川内原子力発電所1, 2号炉 運転期間延長認可申請に係るヒアリング  
コメント反映整理表〈照射誘起型応力腐食割れ〉

資料1－2

2023年5月19日 九州電力㈱

川内1, 2号炉-IASCC-1

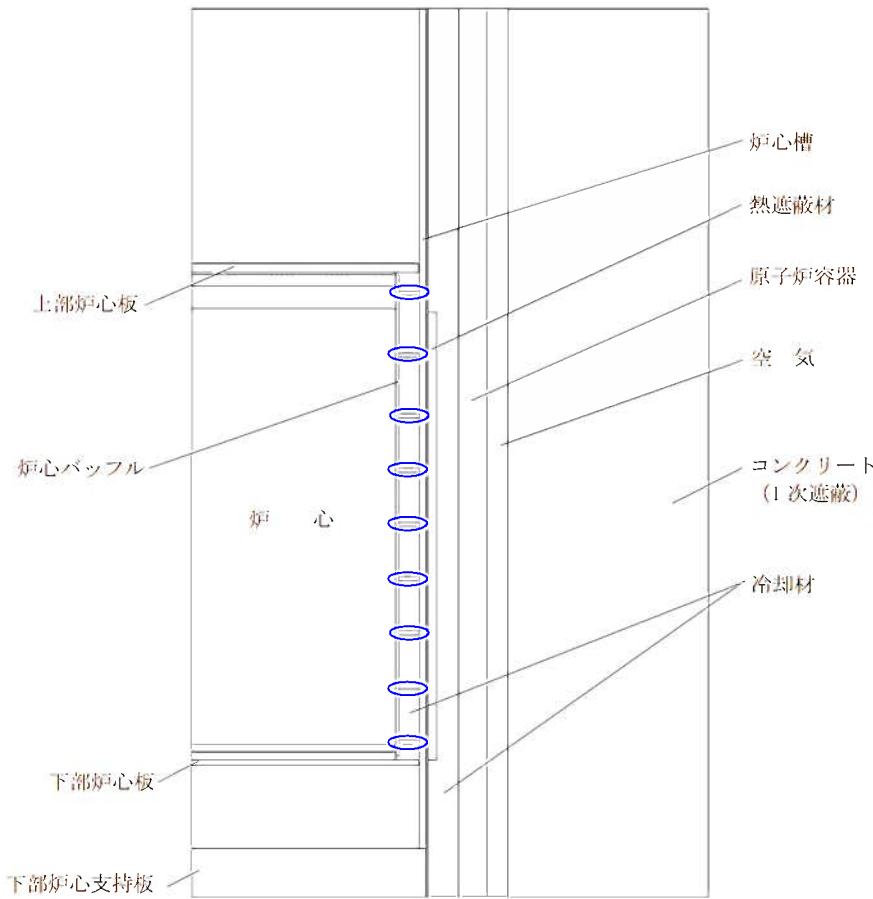
タイトル	支持ピンと押えリングについて、JIS相当材及び材料規格との対応を示すこと。		
説明	<p>支持ピンと押えリングの2つの部位については、炉内構造物の構成部位であることから IASCC の評価対象として選定している。</p> <p>発電用原子力設備規格 材料規格（2012年版）に、当該部位における ASME 規格材料の JIS相当材の対応は示されていないが、化学成分や機械的性質を踏まえると、支持ピンと押えリングの JIS相当材は以下の通り。</p>		
部位	ASME	JIS	出典
支持ピン	SA-637 Gr.688	G4901 NCF750	(社)火力原子力発電技術協会 原子力発電用原子力設備に関する構造等の技術基準 質疑応答集（平成2年改訂版）
押えリング	SA182 Gr.F6b	G3214 SUS F6B	JIS 鋼鉄I JISと関連外国規格との比較表
